Regionalrat
<u>Sachgebiet:</u> Regionalplan Köln, TA Region Aachen
Drucksache Nr.: RR 115/2015 (neu)
4. Sitzungsperiode

Vorlage für die 6. Sitzung des Regionalrates am 11. Dezember 2015

TOP 8 33. Änderung des Flächennutzungsplanes der Gemeinde Kreuzau, Ausweisung von Konzentrationszonen für die Windenergie

- **Nachtrag zum Gutachten zur Betroffenheit von Denkmalen**
im Rahmen der 33. Änderung des Flächennutzungsplanes der
Gemeinde Kreuzau bzw. der Aufstellung der Bebauungspläne
Nr. G 1 „WEA Lausbusch“ sowie Nr. G 2 „WEA Steinkaul“
(Gemeinde Kreuzau, Ortsteil Thum)

Abbildung 1b: Fotosimulation der geplanten Anlagentypen vom Betrachtungspunkt „Kirchgasse“

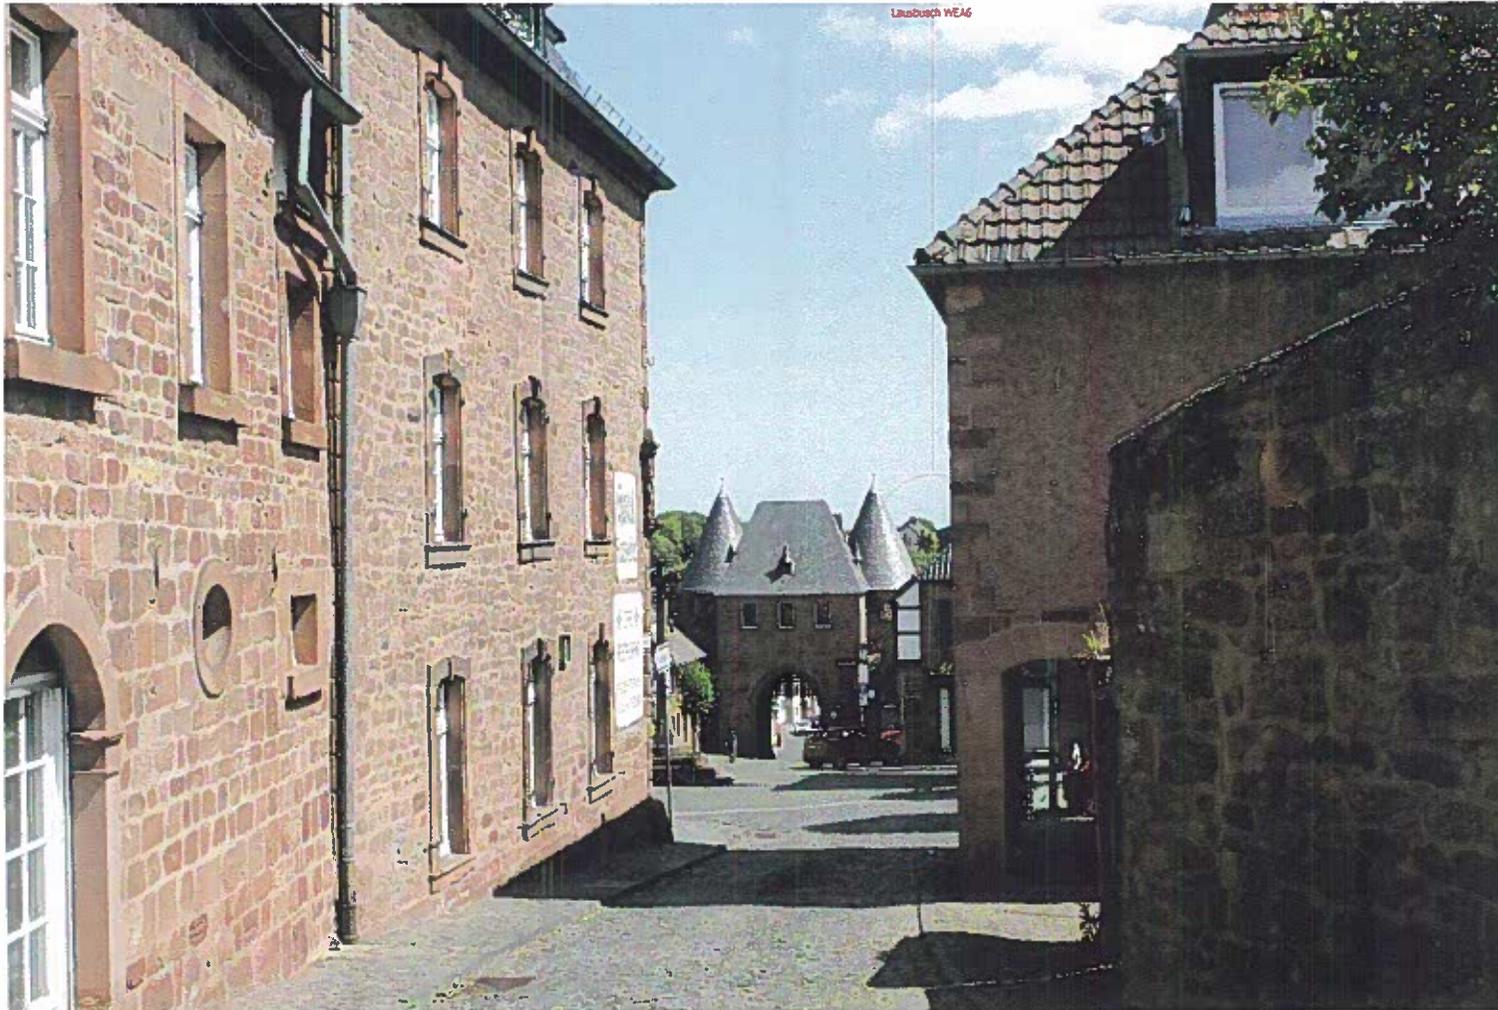
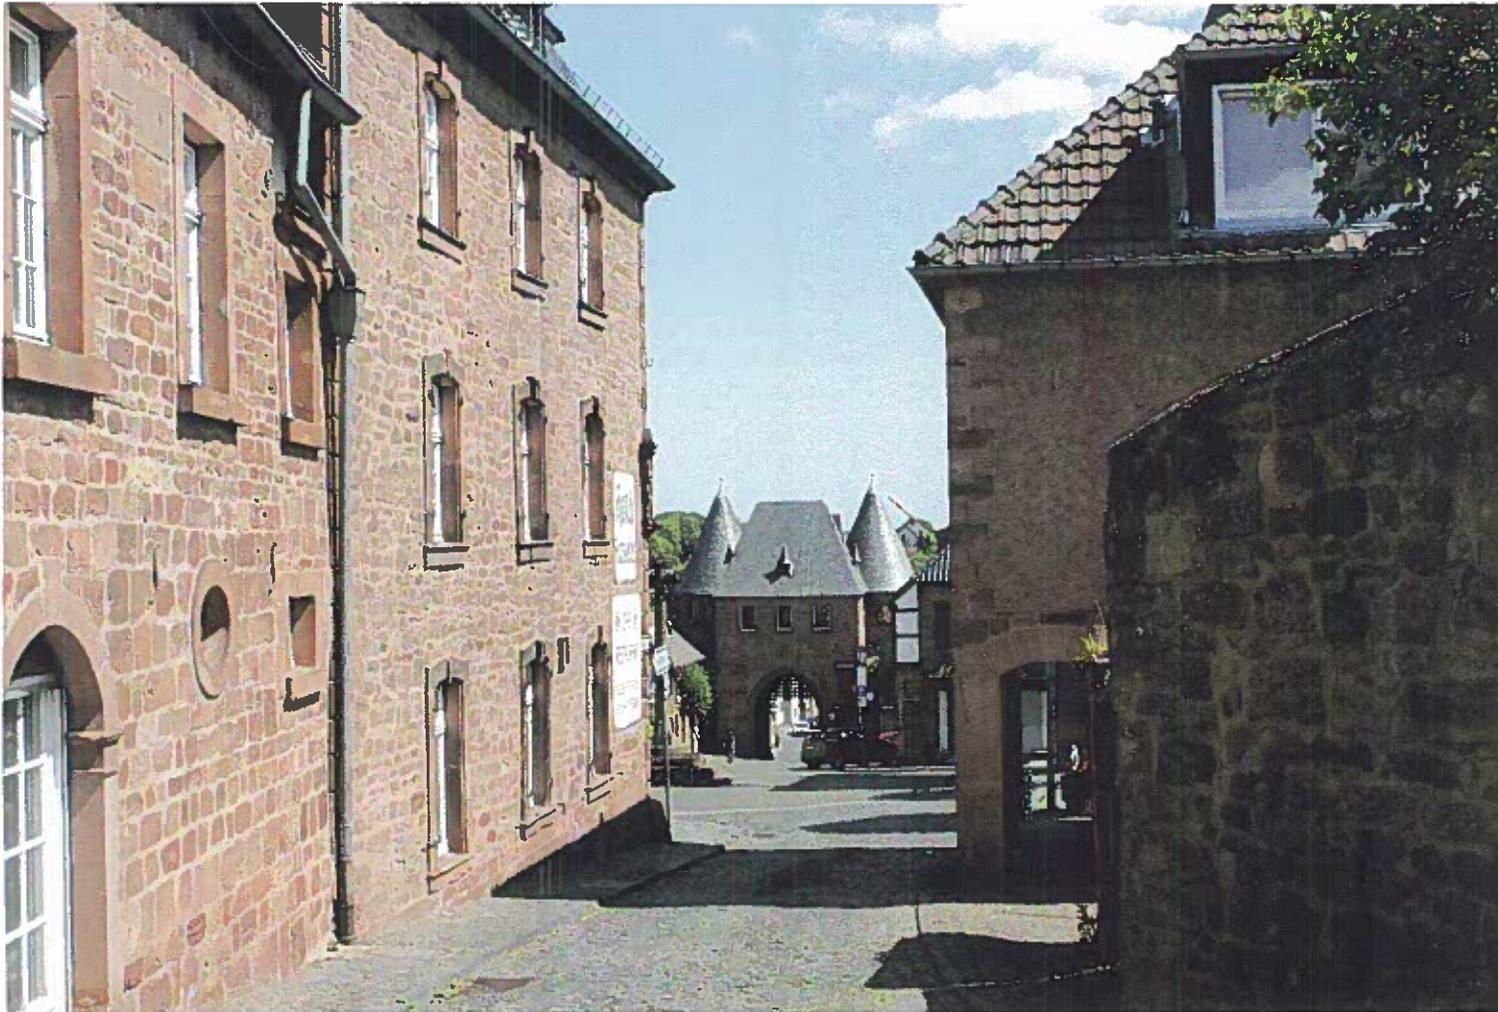
Wie die Fotosimulation von der Kirchgasse zeigt, ist es nicht auszuschließen, dass ein Rotorblatt der WEA 6 (Lausbusch) in der geplanten Variante mit Blick auf das Dürener Tor zumindest teilweise zu sehen sein wird. Der sichtbare Teil des Rotorblattes, das eine maximal Tiefe von 4 m aufweist, wird angesichts der Entfernung von 1,9 km als schmales Objekt im Hintergrund wahrnehmbar sein. Das Erscheinungsbild des Dürener Tors wird hierdurch allenfalls unwesentlich verändert. Aufgrund des in Richtung des Tores abfallenden Geländes wird für einen Betrachter, der sich von der Kirchgasse in Richtung des Tores bewegt, das Rotorblatt zunehmend durch Gebäude verdeckt. Vor diesem Hintergrund kann sicherlich nicht von einer erheblichen Beeinträchtigung des Erscheinungsbilds gesprochen werden.

Nach unserer Überprüfung des Nachtragsgutachtens des Büros Ecoda (17.07.2015) lässt sich eine solche Kulissenwirkung der WEA 6 auf das Dürener Tor vom Betrachtungspunkt Kirchgasse in Nideggen nicht ausschließen. Der Rotor der geplanten Windenergieanlage erscheint hier in gleicher Höhe mit dem spitzhelmbekrönten rechten Turm unmittelbar „neben“ bzw. „hinter“ dem Dürener Tor. Es kann von daher nicht ausgeschlossen werden, dass die WEA 6 von diesem Betrachtungspunkt aus eine verdrängende Wirkung auf das Baudenkmal Dürener Tor ausübt, welche die gebotene Achtung gegenüber den im Denkmal verkörperten Werten vermissen lässt. Letztlich hängt die Bewertung, ob die WEA 6 zu einer erheblichen Beeinträchtigung des Erscheinungsbildes dieses Baudenkmales führt, jedoch von dem individuellen Denkmalwert des Dürener Tores ab, der sich in erster Linie aus der Eintragung in die Denkmalliste und der ihr beigefügten Begründung ergibt. Hierzu ist die Stellungnahme des LVR vom 28.08.2015 nicht sehr aussagekräftig. Ferner bedarf es im Rahmen des § 9 Abs. 2 lit. a) DSchG einer nachvollziehenden **Abwägung** mit den öffentlichen und privaten Interessen, die zugunsten einer Genehmigung angeführt werden können. Auch hierauf geht der LVR in seiner Stellungnahme nicht ein.

In diesem Falle empfehlen wir eine abschließende Bewältigung des Konflikts mit den Belangen des Denkmalschutzes auf der Ebene der **Bauleitplanung** der Gemeinde Kreuzau. Dabei dürfte eine Höhenbegrenzung, die allein die WEA 6 betrifft, im Flächennutzungsplan, der im Zuge der 33. Änderung lediglich eine räumliche Konzentration der Windenergienutzung auf die auszuweisenden Konzentrationszonen vorsieht, ausscheiden. Darüber hinaus haben Darstellungen zur Höhenbegrenzung in einer Konzentrationszone lediglich die Wirkung eines öffentlichen Belangs im Sinne von § 35 Abs. 3 S. 1 Nr. 1 BauGB, der zwar einem privilegierten Außenbereichsvorhaben entgegenstehen kann, sich aber im Rahmen einer nachvollziehenden Abwägung erst bewähren muss.

Abbildung IIb: Fotosimulation der geplanten Anlagentypen vom Betrachtungspunkt westlich von Hetzingen

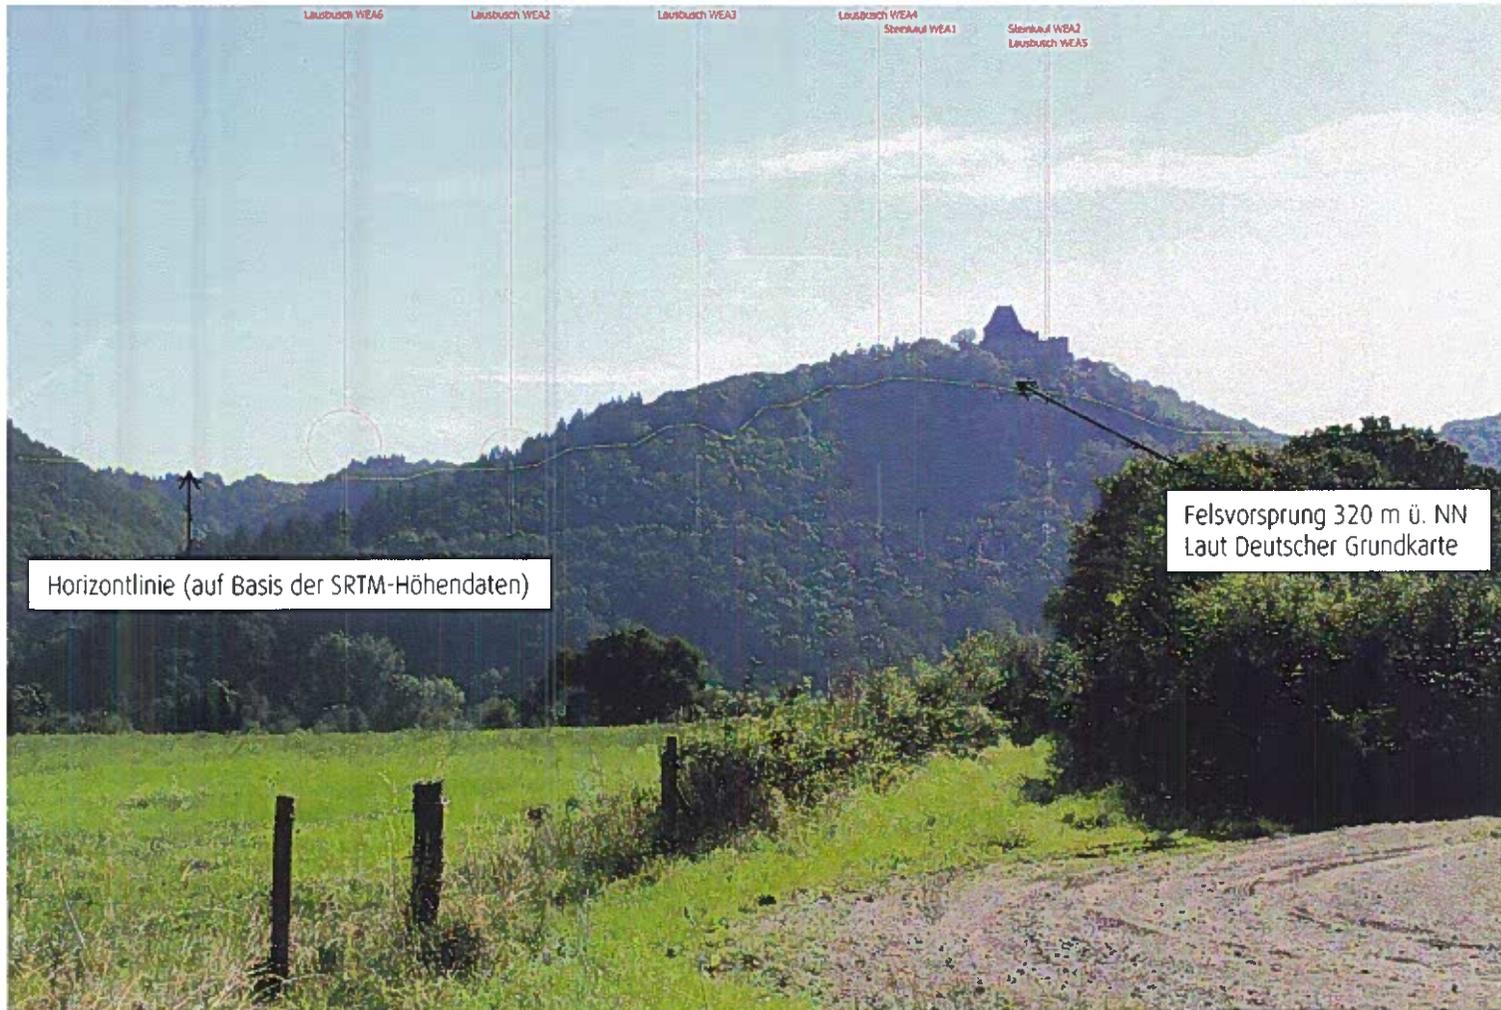
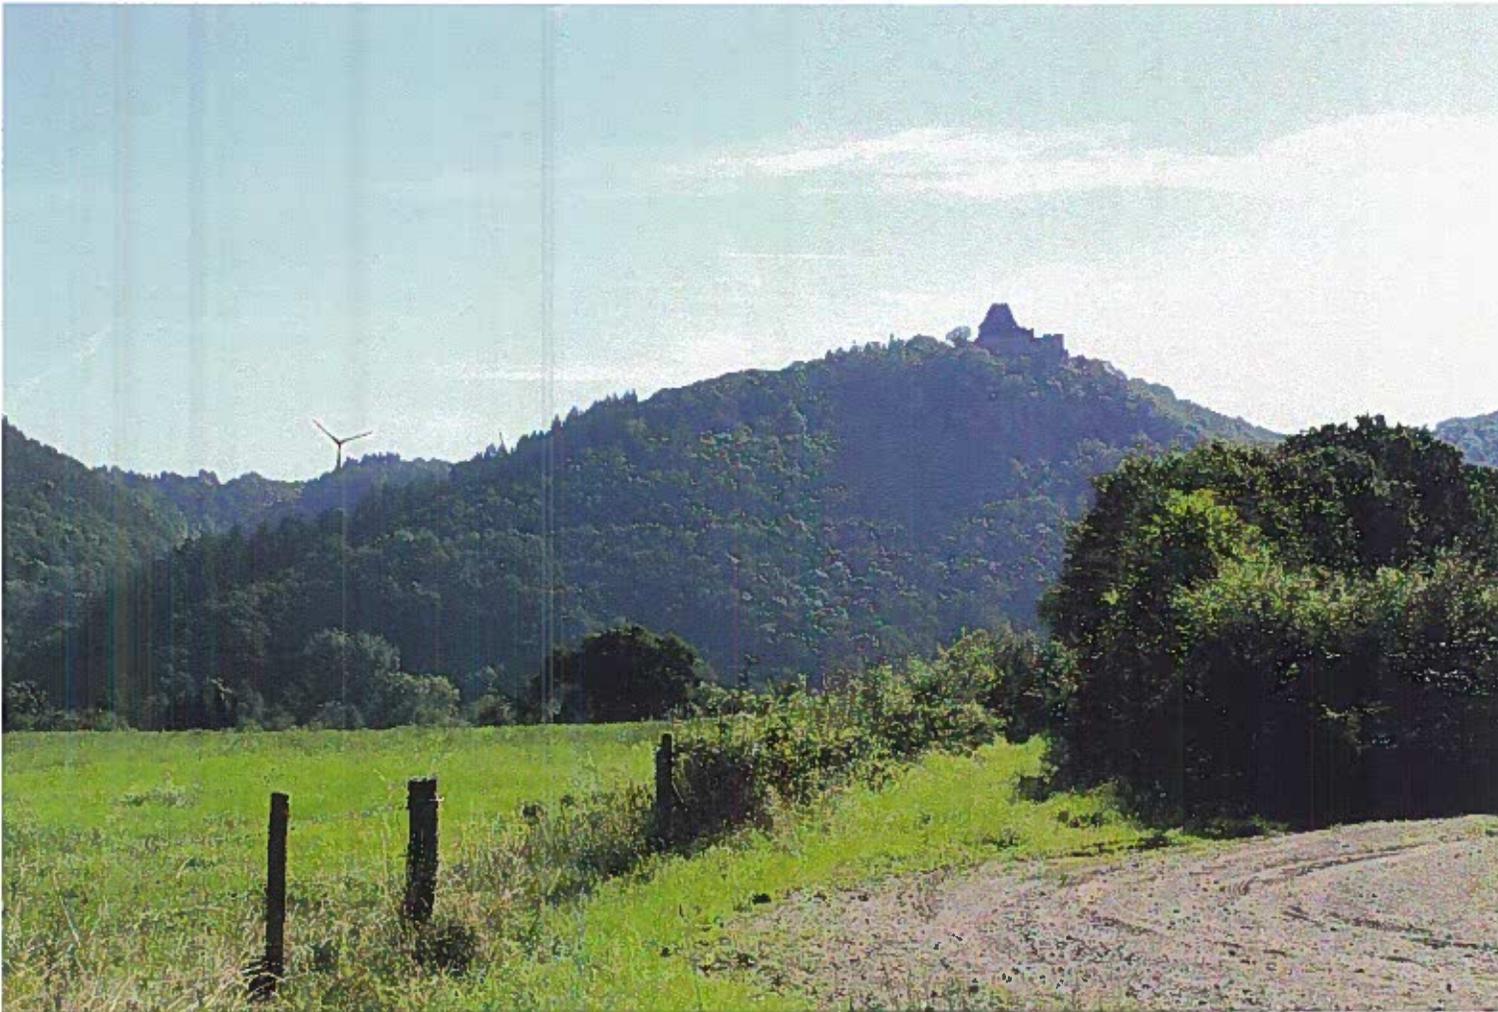
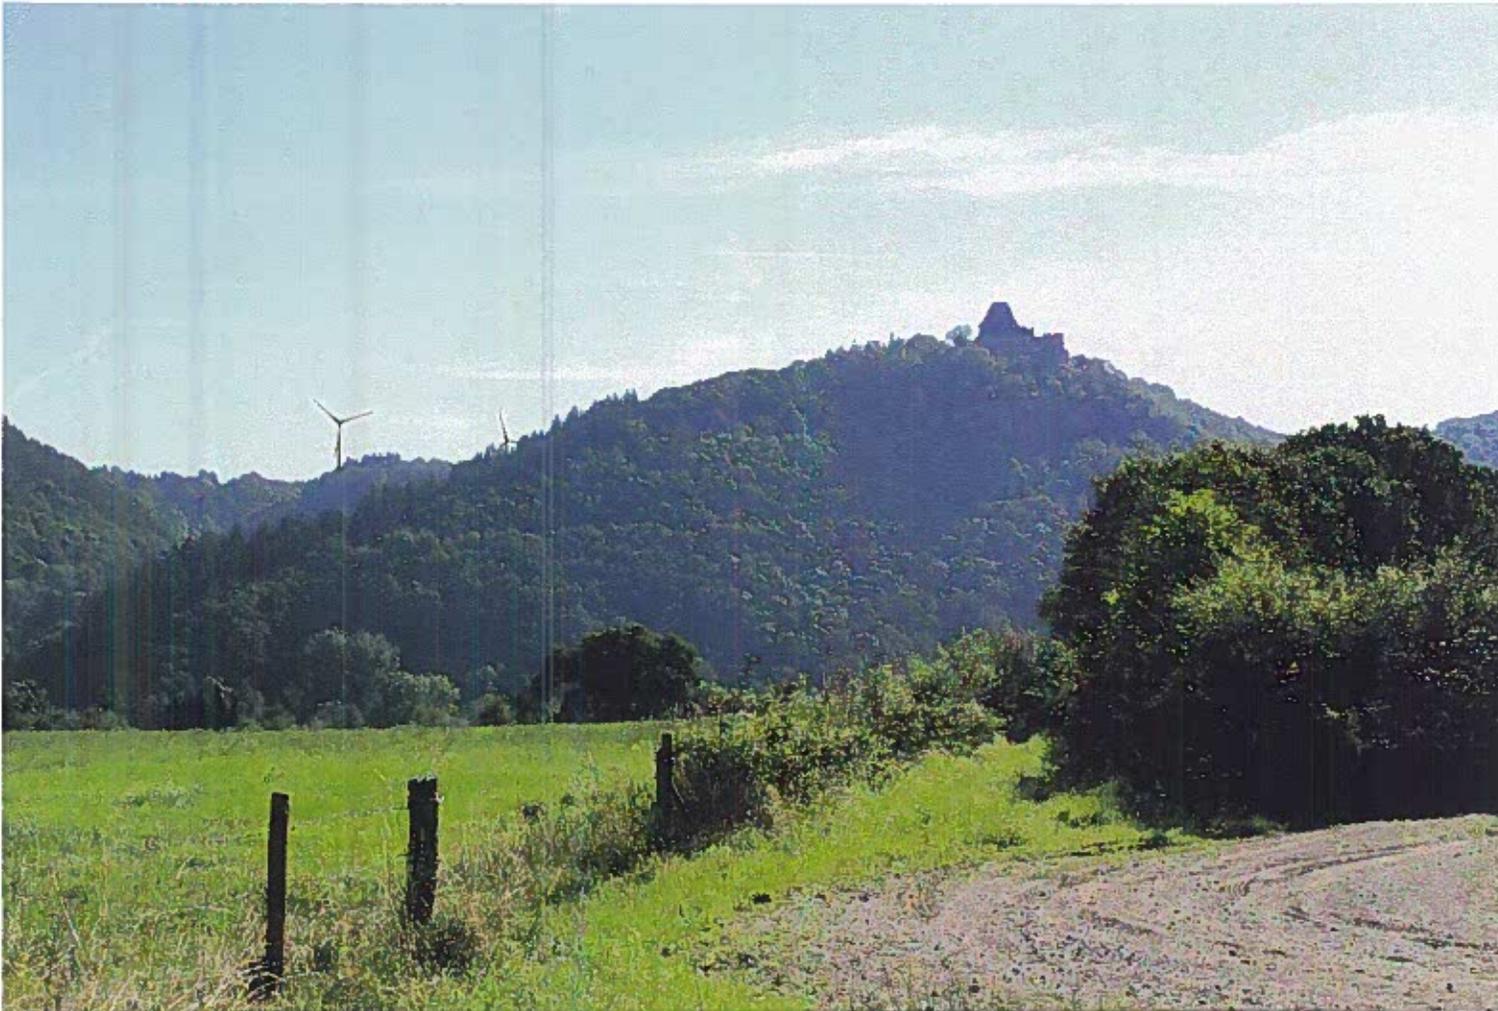
Von dem Betrachtungspunkt westlich von Hetzingen, einem Wanderweg im Rurtal, ist die Burg Nideggen markant auf der Spitze des bewaldeten Berges zu sehen und bildet den höchsten von hieraus sichtbaren Punkt im Gelände. Rechts und links des Baudenkmals fällt der Berghang deutlich zur Rur hin ab. Erst nach mehreren 100 m durchbricht der obere Rotorkreis der geplanten WEA 2 die Horizontlinie des nach Nordosten hin abfallenden Berghanges. Die Rotorblattspitzen der geplanten WEA 2 werden von hier aus sichtbar sein. Die deutlich unterhalb der Burg Nideggen hinter dem Bergkamm aufragende Rotorspitze der WEA 2 ist bereits aufgrund ihres Seitenabstandes zum Baudenkmal nicht in der Lage, das Erscheinungsbild der Burg Nideggen erheblich zu beeinträchtigen. Die geplante Windenergieanlage befindet sich von hier aus nicht im engeren Blickfeld des Betrachters auf Burg Nideggen, sondern seitlich davon in einem deutlichen Winkelabstand. Ein Betrachter vermag deshalb entweder nur das Baudenkmal oder nur den in Teilen sichtbaren Rotor der WEA 2 zu fokussieren. Zwar ist einzuräumen, dass Windenergieanlagen, wenn sich ihre Rotoren bewegen, die menschliche Aufmerksamkeit typischerweise auf sich ziehen. Dies ändert jedoch nichts daran, dass ein Betrachter nicht gleichsam unausweichlich gezwungen ist, das Baudenkmal Burg Nideggen und die WEA 2 gleichzeitig wahrzunehmen.
